## SERVICE INFO – INA 0042

# Ändringar i utseende hos spännenhet 534 0100 20

Bild 1: 534 0100 20 – nytt utförande

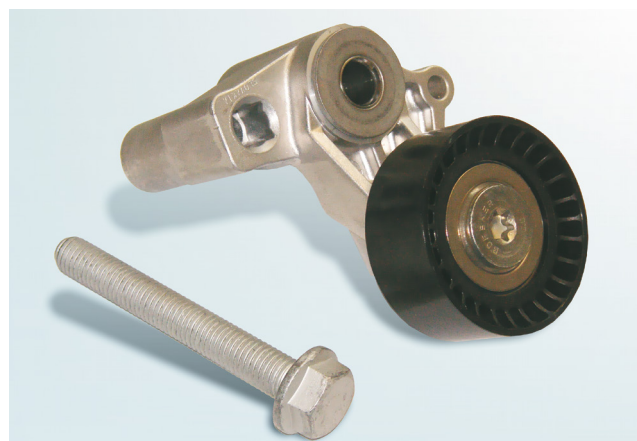
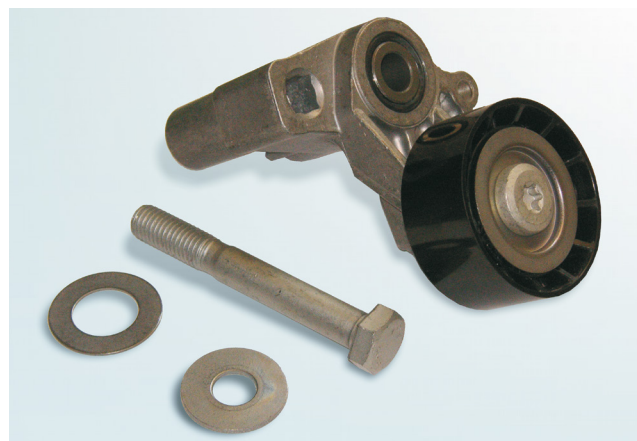
Inom ramen för kontinuerlig vidareutveckling av våra produkter, har utförandet ändrats hos sträckarrulle 534 0100 20.

Hittills lösa tillbehör (brickor) är numera fast monterade på spännenheten. Förutom detta har fästskruven ändrats.

Under en övergångsfas kan det förekomma att båda utförandena levereras. Båda varianterna uppfyller de tekniska specifikationerna och kan användas utan begränsningar.

Hos det nya utförandet får endast den nya skruven användas. Andra skruvar, eller den gamla typen av skruv, får inte användas!

Använd det åtdragningsmoment som föreskrivs av fordonstillverkaren vid åtdragning av fästskruvarna!
